Commission économique pour l'Europe**Comité des transports intérieurs****Forum mondial de l'harmonisation
des Règlements concernant les véhicules****187^e session**

Genève, 21-24 juin 2022

Accord de 1958 :**Examen de projets d'amendements à des Règlements ONU
existants, soumis par le GRSP****Proposition de complément 2 à la série 06 d'amendements
au Règlement ONU n° 22 (Casques de protection)****Communication du Groupe de travail de la sécurité passive***

« Figure 1d

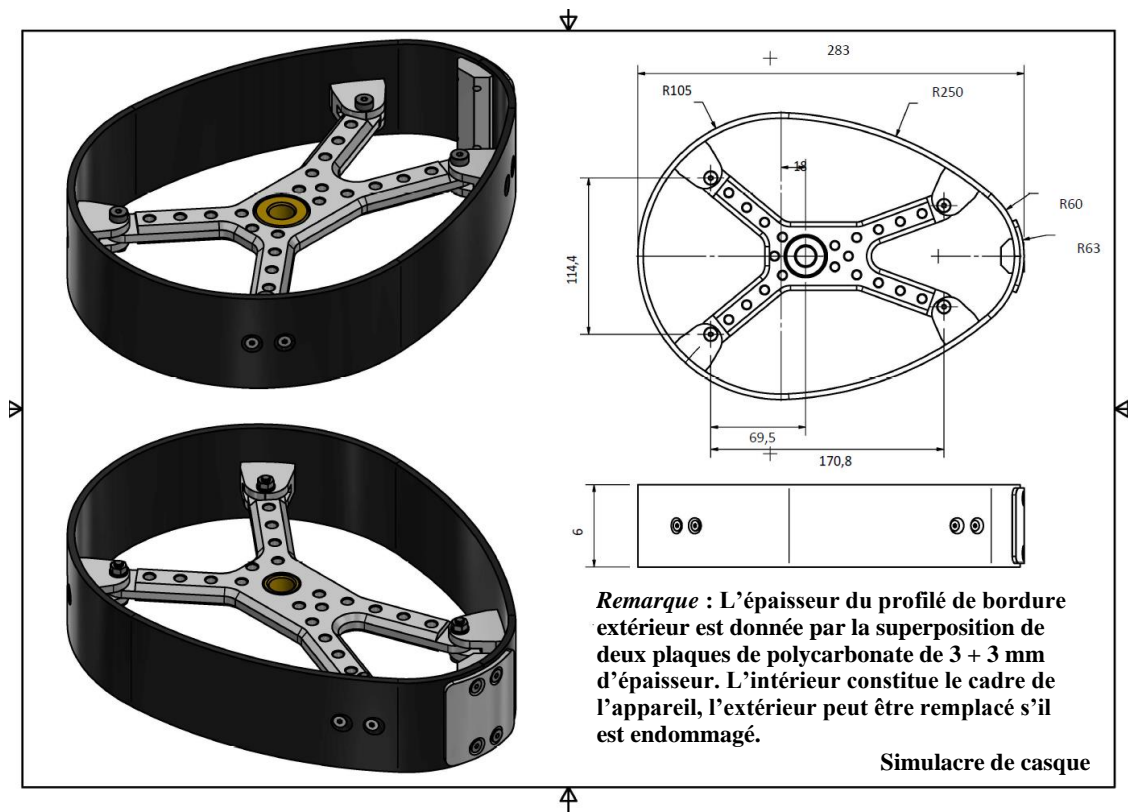
Annexe 8, ajouter la nouvelle figure 1d, ainsi conçue :

Exemple de simulacre de casque pour les essais d'abrasion des saillies des accessoires (méthode B)

« 7.4.2.1.2.3 L'accessoire universel et, le cas échéant, son support sont placés sur le simulacre de casque défini à la figure 1d de l'annexe 8 et soumis à des essais dans le cas le plus défavorable tel que défini par le service technique. ».

Figure 1

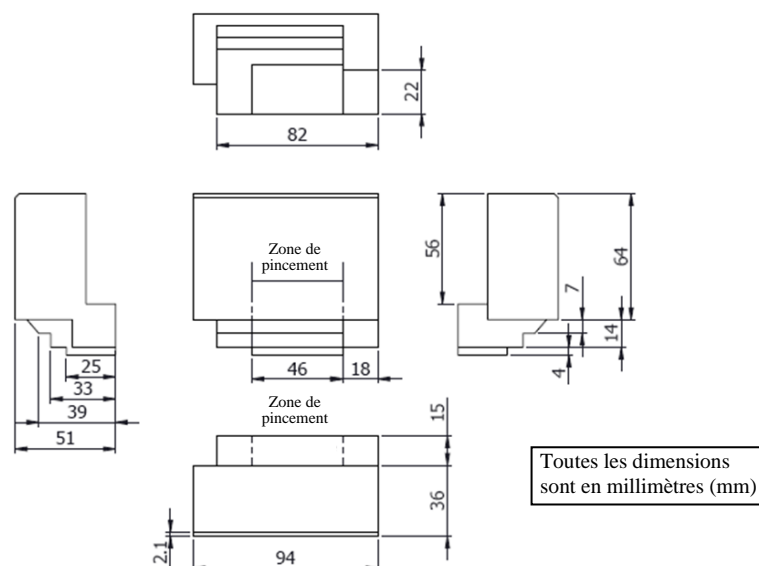
**Gabarit pour le montage sur le côté avant gauche
(pour le montage sur le côté droit, appliquer la symétrie)**

- 6.19.7 Dimensions et poids
- 6.19.7.1 Tout accessoire ou tout élément d'un accessoire qui doit être fixé sur la calotte extérieure du casque doit tenir dans les gabarits définis à l'annexe 20 en fonction de sa position de montage.

Figure 2

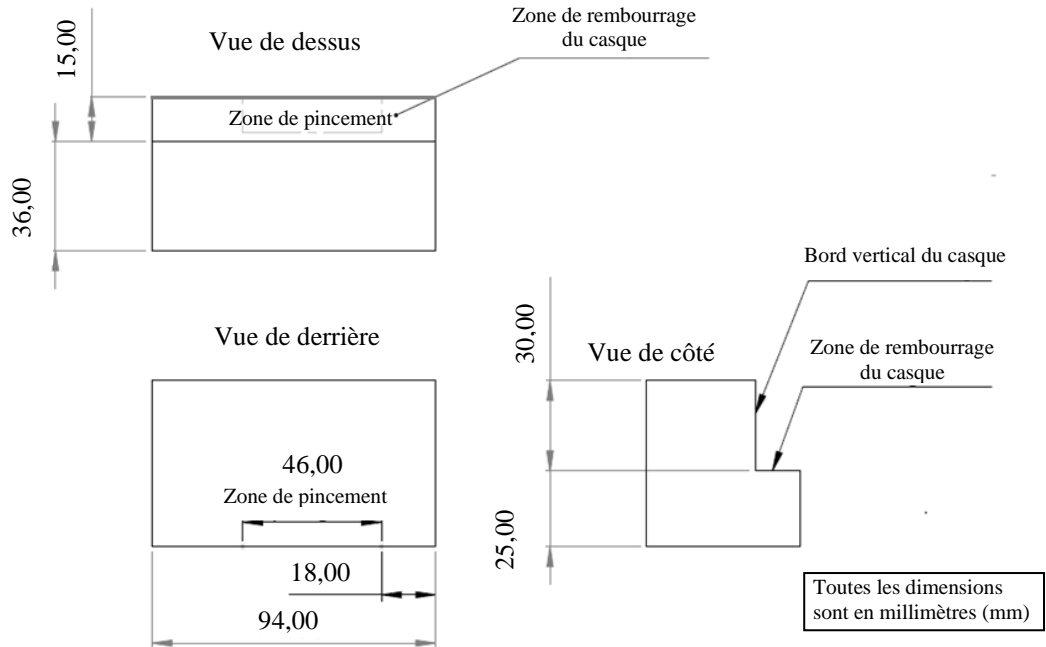
Gabarit pour le montage sur le côté gauche
(pour le montage sur le côté droit, appliquer la symétrie)

Figure 3

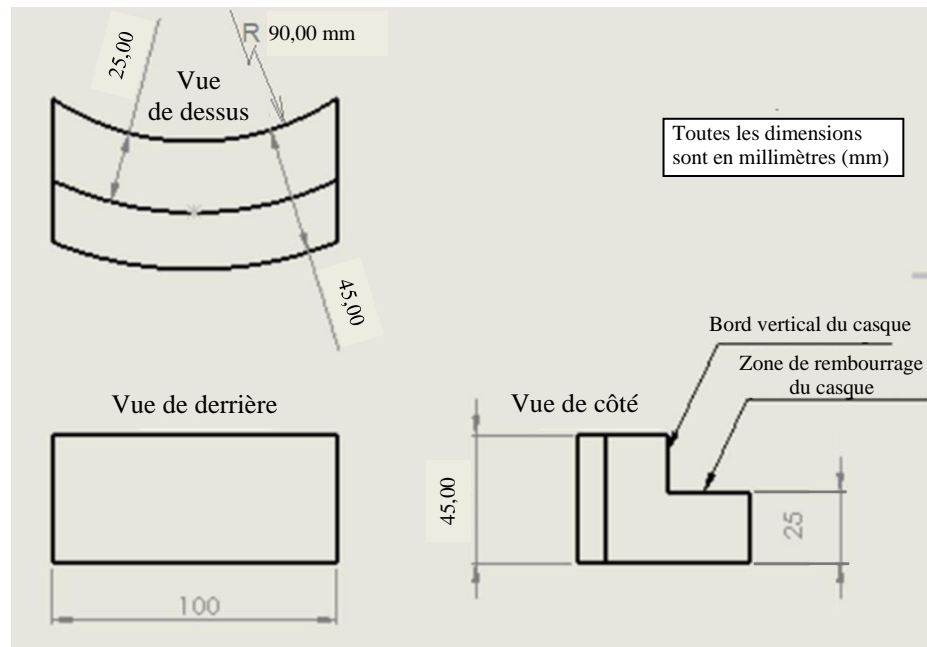
La solution de fixation pour un montage à l'arrière proposée par le fabricant de l'accessoire ne doit pas déborder sur une zone touchée en cas de choc, à moins qu'elle ne satisfasse aux dispositions prévues par le présent Règlement pour les pièces empiétant sur les zones touchées en cas de choc.

Figure 4
Couloir d'essai d'écrasement quasi statique des haut-parleurs

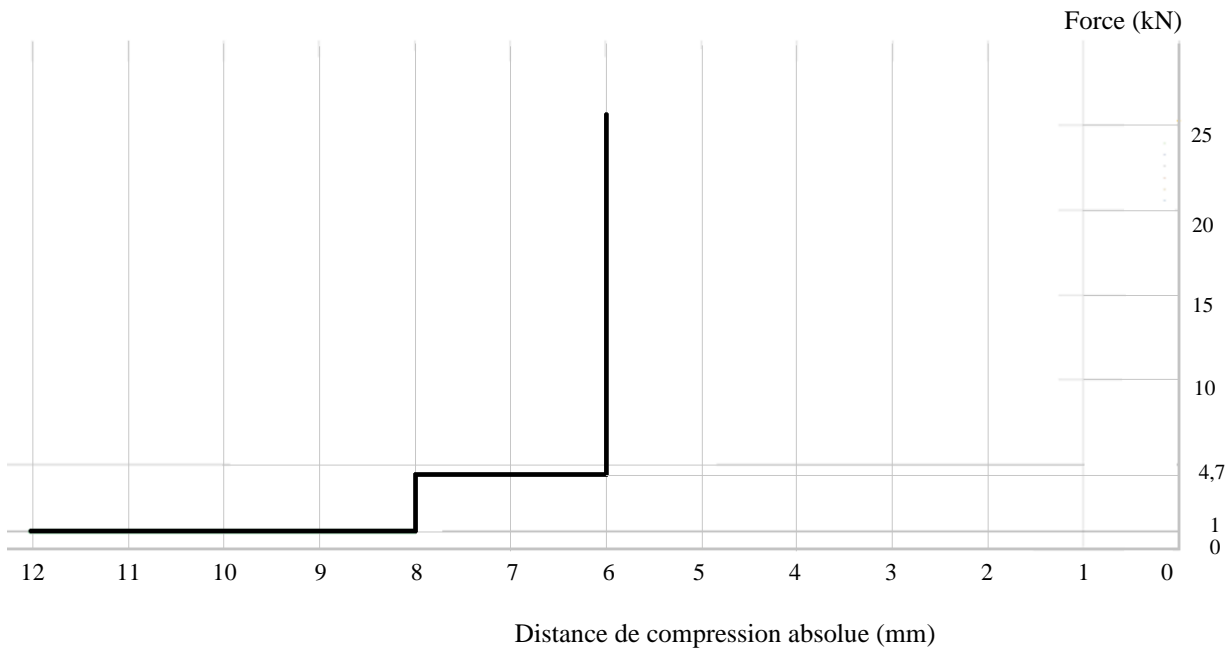
- Mesurer la distance entre les deux supports.
- Régler le déplacement zéro.
- Lancer l’essai d’écrasement à une vitesse constante de 10 mm/min. Enregistrer la force en fonction de la distance à une fréquence d’échantillonnage minimale de 10 Hz.

- L’essai se termine lorsque la force atteint 10 kN.
- Le graphique obtenu pour le haut-parleur doit être inférieur à la ligne définissant la limite supérieure du couloir.

Figure 5
Simulacre de haut-parleur

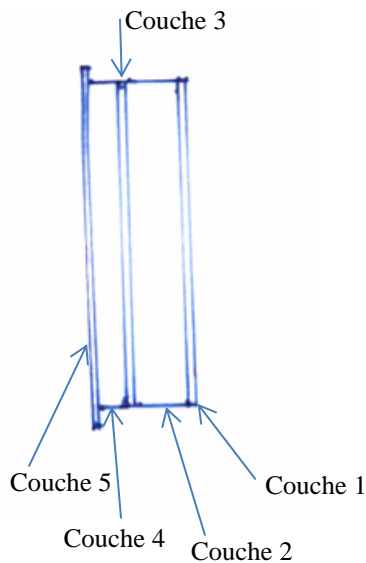
Le simulacre de haut-parleur est illustré à la figure 5 de la présente annexe. Les dimensions des différents éléments du simulacre de haut-parleur sont indiquées séparément ci-dessous. Les couches indiquées ci-dessous relèvent d'une méthode de construction possible ; d'autres possibilités sont valables à condition qu'elles satisfassent aux dispositions du paragraphe 1.4.1.3.

- L'adhésif à utiliser partout doit être un polyuréthane à deux composants (par exemple la résine Ciba-Geigy XB5090/1 avec le durcisseur XB5304, ou un produit équivalent).

Figure 6
Couloir force-déformation d’un simulacre de haut-parleur

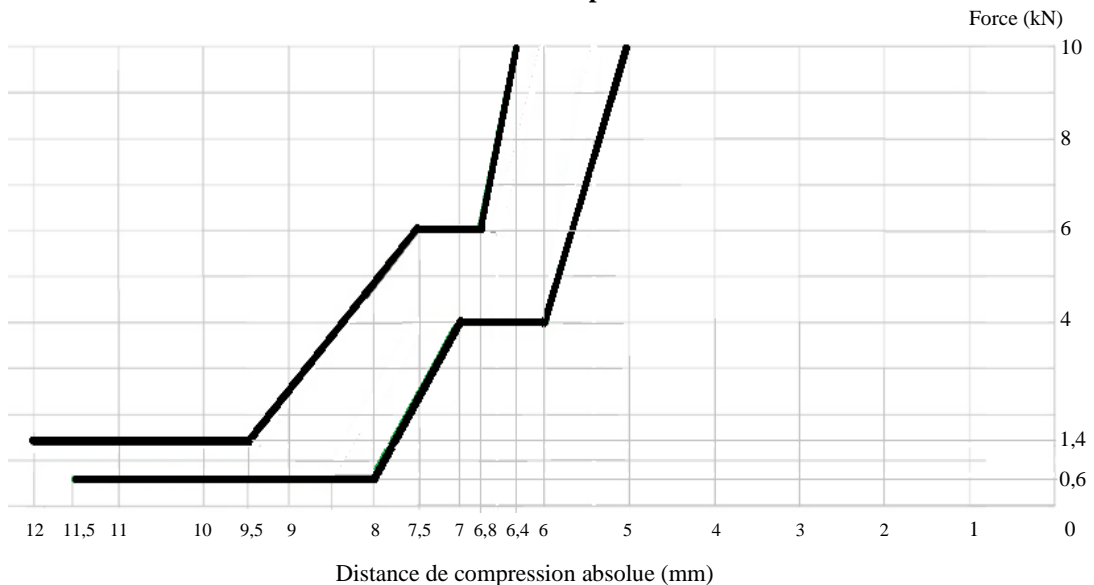
- 1.4.1.2 Certification des nids d’abeille en aluminium et caractérisation des simulacres
- 1.4.1.2.1 Un certificat des caractéristiques des nids d’abeille en aluminium est nécessaire pour garantir que les dispositions du paragraphe 1.4.1.1 ci-dessus sont respectées.
- 1.4.1.3 Vérification des caractéristiques du simulacre
- 1.4.1.3.1 Afin de garantir le bon comportement du simulacre de haut-parleur, le service technique doit s’assurer que la courbe force-déformation se situe dans les limites indiquées dans la figure 6.

- 1.4.1.3.2 Si la courbe force-déformation du simulacre passe au-dessus de la limite supérieure du couloir ou en dessous de la limite inférieure du couloir sans dépasser 0,5 mm, le simulacre est réputé avoir satisfait à l’essai.
- 1.4.1.3.3 Pour chaque lot de simulacres fabriqué, le service technique vérifie que les caractéristiques du lot de simulacres correspondent aux prescriptions des

Figure 7

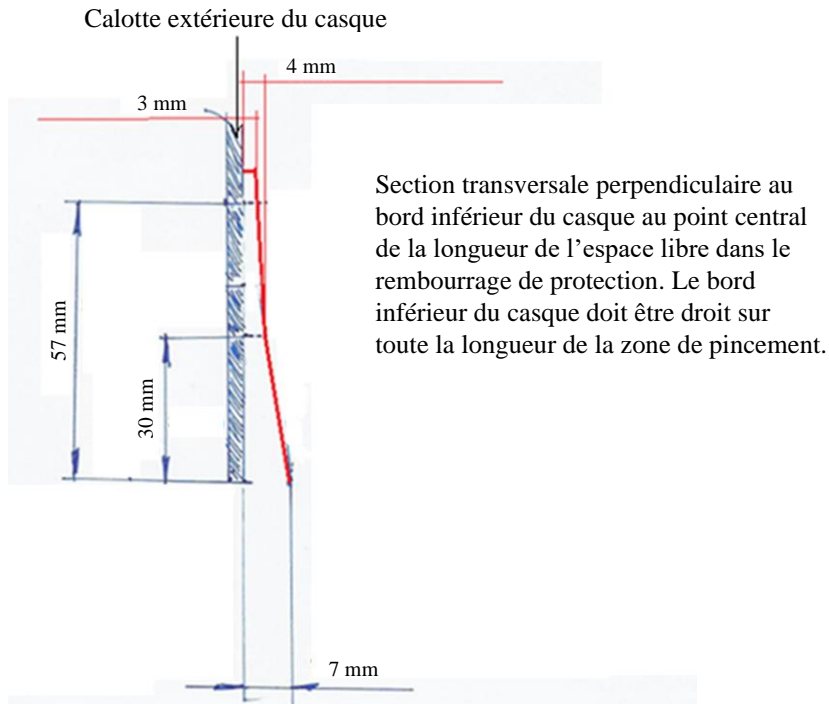
2.1 Les dimensions de l'espace libre sur le casque pour un montage frontal ou latéral par pincement doivent être au moins les suivantes :

Espace libre dans le rembourrage protecteur pour la fixation des accessoires par pincement aux emplacements frontaux et latéraux des casques UA

La longueur de la zone de pincement doit être conforme aux dessins du gabarit.
